Ministero dell' Ambiente e della Sicurezza Energetica

Parere n. 105 del 15 dicembre 2022

Progetto	<p><i>Valutazione Impatto Ambientale</i></p> <p>"Progetto di sicurezza e ammodernamento dell'approvvigionamento della città metropolitana di Roma"</p> <p>Messa in sicurezza e ammodernamento del sistema idrico del Peschiera</p> <p>"Raddoppio VIII Sifone - Tratto Casa Valeria - Uscita Galleria Ripoli - FASE 1"</p> <p>ID_VIP: 8598</p>
Proponente	Acea Ato2 S.p.A.

Figura 4: Alternative di progetto.

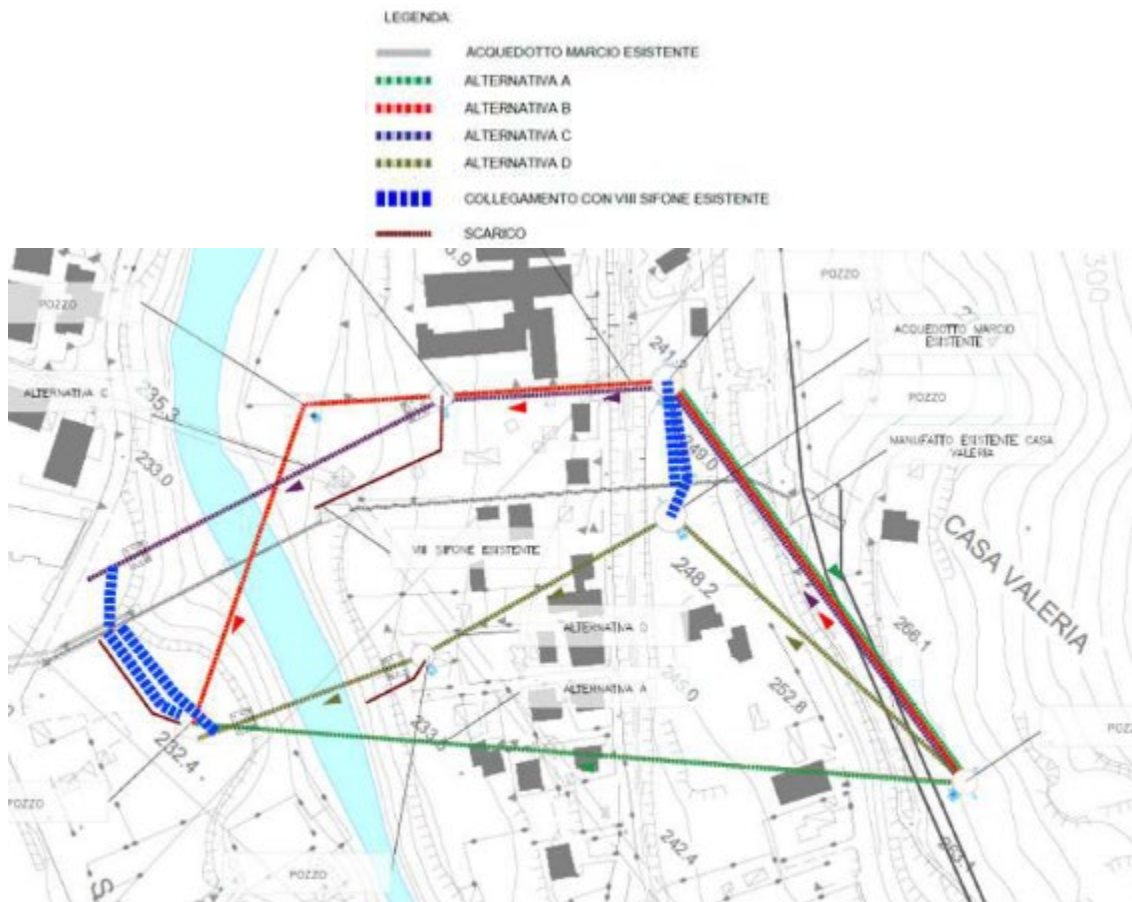
In merito alla compatibilità relativa al sistema fluviale, le alternative a) e b) realizzando l'attraversamento del fiume Aniene tramite la tecnica del microtunnelling comportano una sottrazione di suolo e modifica dell'ecosistema fluviale legata esclusivamente ai tempi di realizzazione dell'opera (fase di cantiere). Al contrario le alternative c) e d) prevedendo l'attraversamento del fiume Aniene mediante ponte tubo, determinano un maggiore impatto sull'ecosistema fluviale dovuto alla maggiore sottrazione di suolo e modifica dell'ecosistema stesso causato dalla realizzazione delle opere di sostegno permanenti nell'alveo del fiume, la soluzione con il ponte canale aumenta inoltre la vulnerabilità rispetto ad eventi calamitosi sia naturali che dolosi.

Il Proponente aggiunge che va considerato che entrambe le soluzioni con attraversamento in aereo Alternative c) e d), al fine di essere pienamente funzionali, dovrebbero essere collegate ai loro estremi a viabilità pedonali e ciclabili che, a tutt'oggi, non sono esistenti e che non sono oggetto del presente intervento. Inoltre, a tutt'oggi, non si hanno informazioni se dette opere siano in programma o in fase di sviluppo a cura ed onere da parte di altri Enti e/o Amministrazioni. Il Proponente sottolinea, infine, come l'eventuale soluzione dell'attraversamento aereo della condotta adduttrice con contemporaneo uso pedonale e/o ciclabile pubblico dello stesso, non è compatibile con le evidenti necessità di sicurezza dell'impianto e con la tutela della risorsa idrica trasportata.

Dal confronto delle Alternative a) e b) effettuato dal Proponente emerge che l'Alternativa a) comporta una maggiore profondità dei pozzi di spinta e arrivo con conseguente maggiore interferenza con le acque di falda e maggiore produzione di materiali di risulta dagli scavi, inoltre la posa della condotta si svilupperebbe al di sotto di numerosi fabbricati. Il tracciato dell'Alternativa a) presenta un ulteriore impatto negativo in quanto intercetterebbe un orlo di scarpata di frana presunto. L'Alternativa b) invece non intercetta elementi di instabilità geomorfologica in atto, presenta una minore profondità dei pozzi di spinta e interferisce con aree in cui la presenza di fabbricati è inferiore rispetto al tracciato a).

La soluzione progettuale individuata (Alternativa b), per quanto esaminato in precedenza, risulta essere l'alternativa con minori interferenze rispetto alle tutele ambientali e paesaggistiche e quella complessivamente più vantaggiosa.

La Commissione ritiene condivisibile l'esito dell'analisi delle alternative effettuato dal Proponente.
